## Zápis

**z kontrolního dne č. 3 stavby " Zateplení, stavební úpravy a větrání pavilonů ZŠ U červených domků v Hodoníně ", konaného dne 01.02.2023 na staveništi**

# PŮDORYS 1.NP - původní návrh

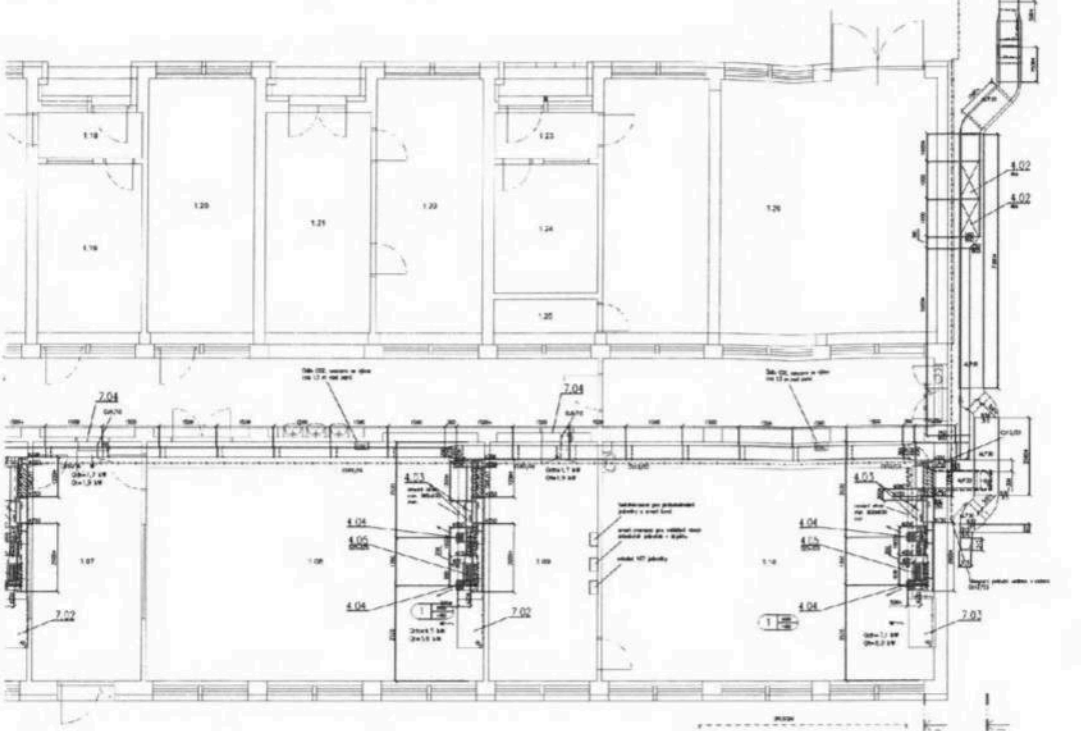
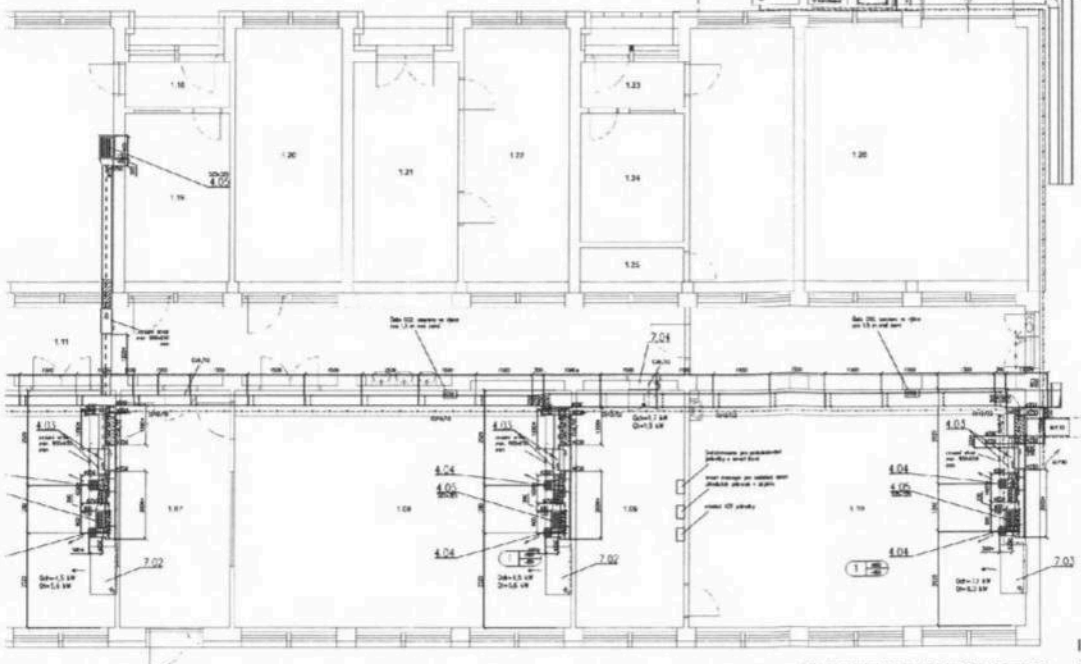
- 1C4 – U prostupů stropní konstrukci byl zjištěn jiný stav než předpokládala PD, věc posoudí v rámci AD projektant a řešení zapíše do SD, *na základě zjištěného stavu stropní konstrukce ( keramické panely z vložek ) projektant zásadně nesouhlasí se zásahy do této konstrukce ( vrtané otvory průměru 30 cm ). Rozvody VZT tak nepůjdou dle PD půdním prostorem, ale pod stropem 2NP. U vstupu potrubí VZT do objektu se z kolizních důvodů odbourá část střešní konstrukce stávajícího přístřešku, po provedení potrubí se otvor zapraví proti účinkům povětrnosti. Zhotovitel urychleně připraví návrh změnového listu, Předložen byl návrh rozpočtu řešící uvedenou změnu trasování a současně i požadavek ředitele školy na rozšíření rozvodů VZT i do místnosti 1.17 ( v době projektu sklad, aktuálně užíváno jako družina ). Zhotovitel připraví návrh změnového listu, který bude obsahovat cenově rozdělené dvě části – a/ změna trasování, b/ rozšíření VZT do místnosti 1.17 ( do příštího KD )*

# POHLED NA ŠTÍTOVOU STĚNU

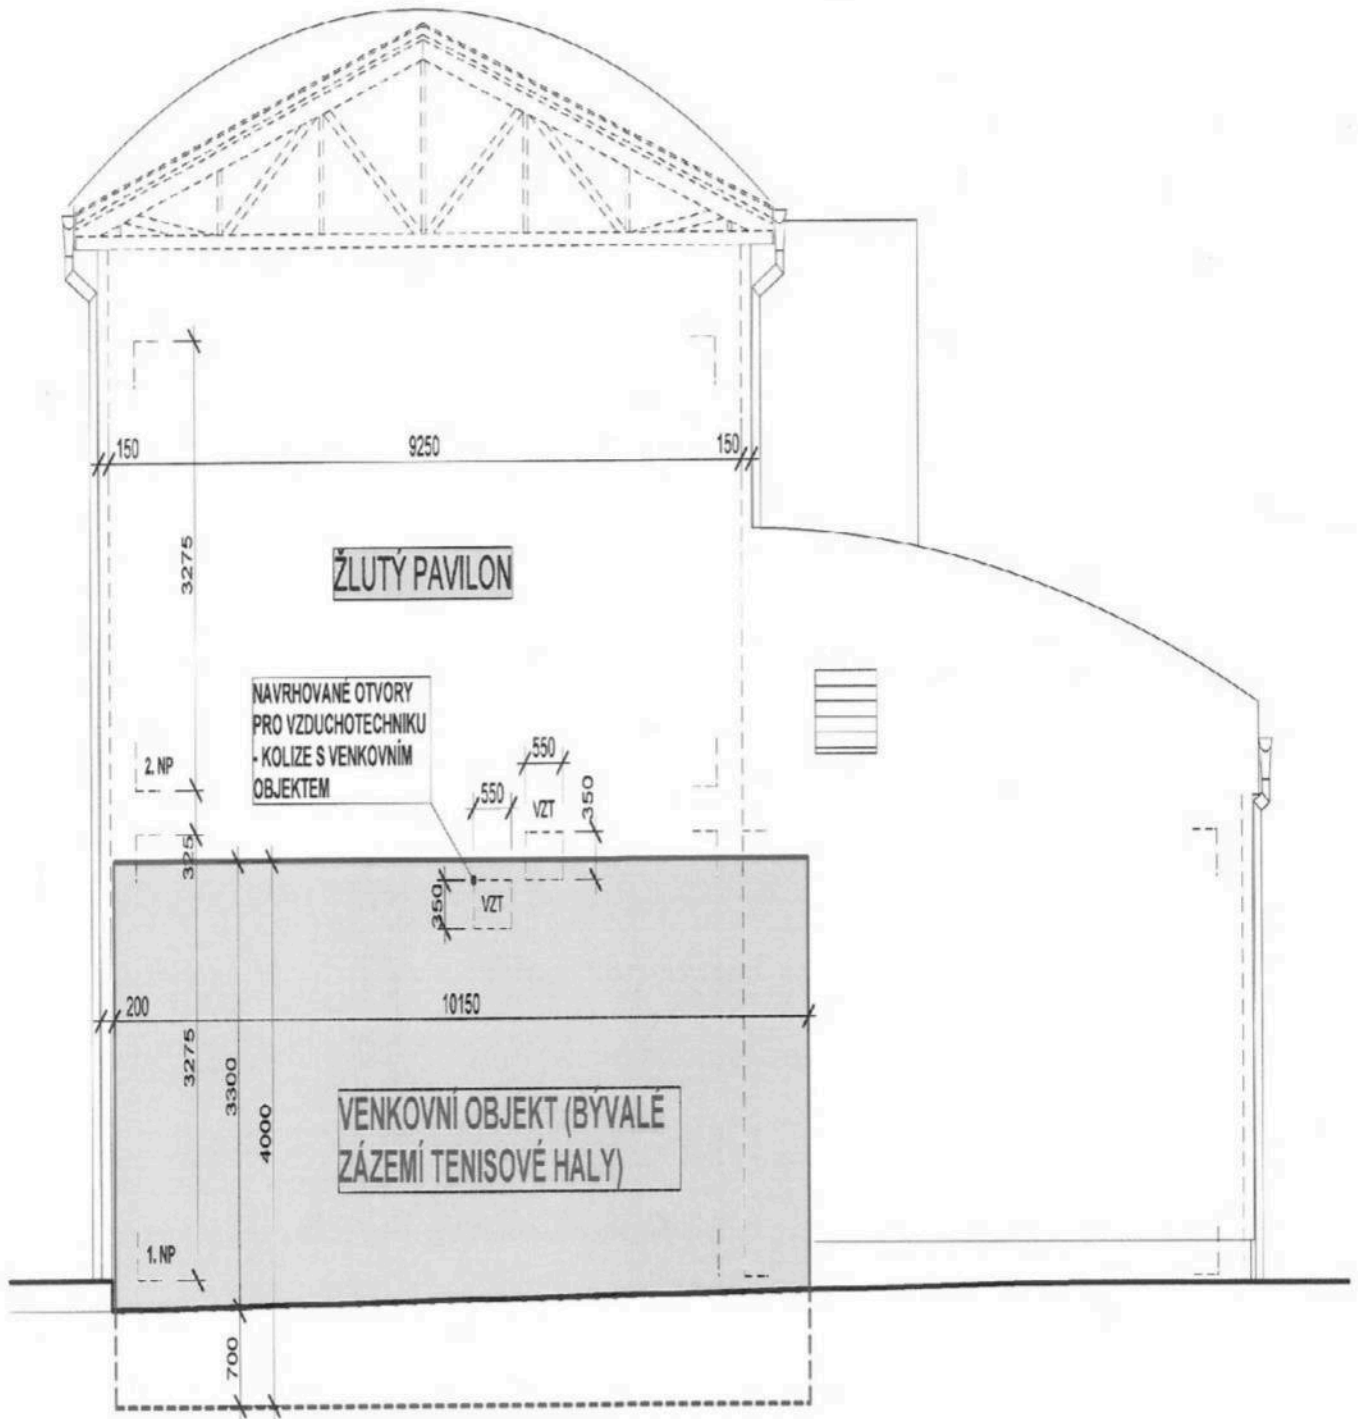
3C1 – U štítu objektu na straně vstupu VZT do objektu není „přístřešek“, ale je zde objekt zřejmě bývalého sociálního zázemí tělocvičny spíše v havarijním technickém stavu. Projektant připraví technický podklad ve dvou variantách tak, aby zhotovitel mohl dát ke každé variantě cenovou nabídku. Varianty:

1/ Odbourání pruhu cca 1,2 m ( šířka stropního panelu ), uzavření ponechané části zdívem v tl. 15 cm,

*Na KD byla předložena projektová dokumentace řešící odbourání celé původní haly a vybudování nové ( tento záměr neměl náš projektant k dispozici ). Vzhledem k rozsahu této akce doporučuje TDS v rámci víceprací odbourat jen nutnou část dle 1/ a provedení VZT dle projektu. Vlastní řešení celé haly ponechat jako následnou samostatnou akci  
Řešení dle bodu 1/ bude doplněno do ZL č.1 dle 1C4*

## ODSTRANĚNÍ ČÁSTI VENKOVNÍHO OBJEKTU A SOUVISEJÍCÍ STAVEBNÍ ÚPRAVY

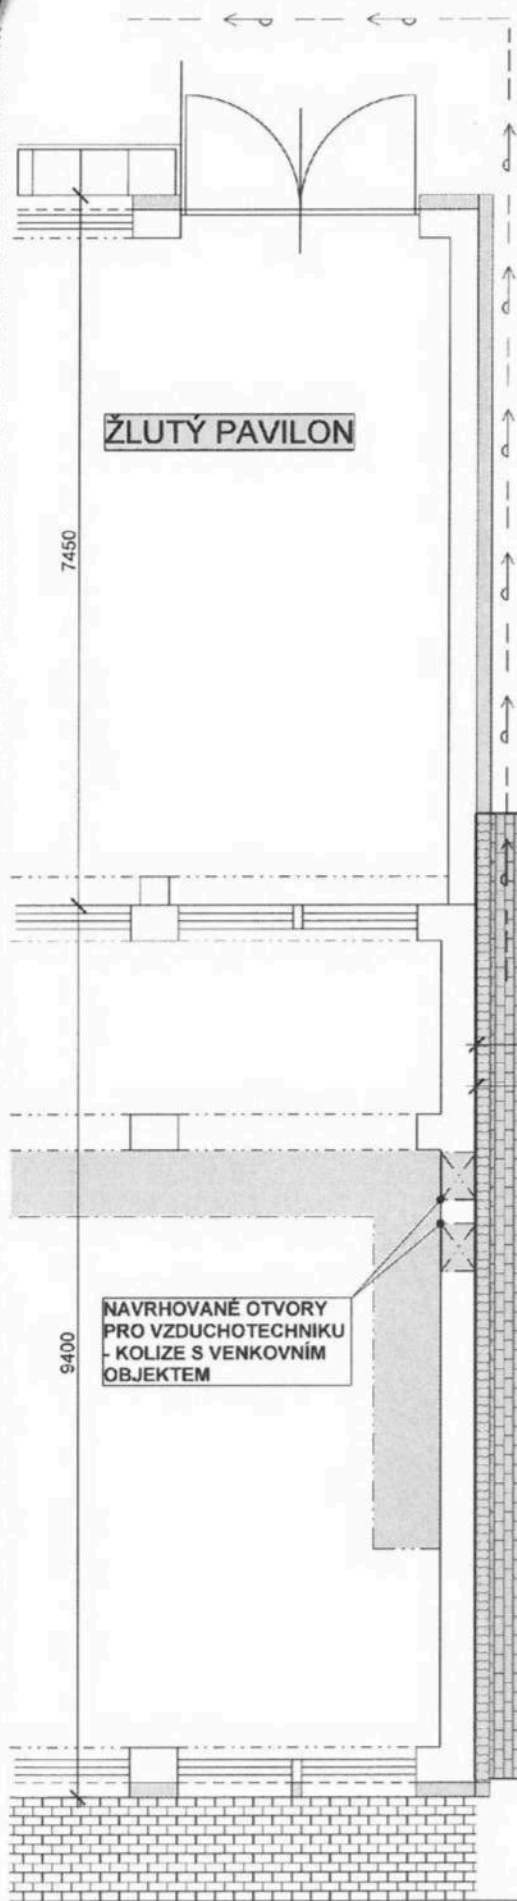
ODSTRANĚNÁ ČÁST PŮVODNÍHO VENKOVNÍHO OBJEKTU (BÝVALÉ ZÁZEMÍ TENISOVÉ HALY) V ŠÍŘCE 1200 MM (NA ŠÍRKU STROPNÍHO PANELU)

NOVÉ ZATEPLENÍ ŠTÍTOVÉ STĚNY ŽLUTÉHO PAVILONU V MÍSTĚ ODSTRANĚNÉ ČÁSTI PŮVODNÍHO VENKOVNÍHO OBJEKTU (VČETNĚ OPRAVY PŮVODNÍ BRIZOLITOVÉ OMÍTKY)

NOVÝ PŘÍSTUPOVÝ CHODNÍK ZE ZÁMKOVÉ DLAŽBY PODĚL ŠTÍTOVÉ STĚNY ŽLUTÉHO PAVILONU V MÍSTĚ ODSTRANĚNÉ ČÁSTI PŮVODNÍHO VENKOVNÍHO OBJEKTU

PŮVODNÍ AREÁLOVÝ VODOVOD S VÝVODEM DO ODSTRANĚNÉ ČÁSTI PŮVODNÍHO VENKOVNÍHO OBJEKTU - NUTNÁ ÚPRAVA (ODKOPÁNÍ, ZKRÁCENÍ, ZABLINDOVÁNÍ APOD.)
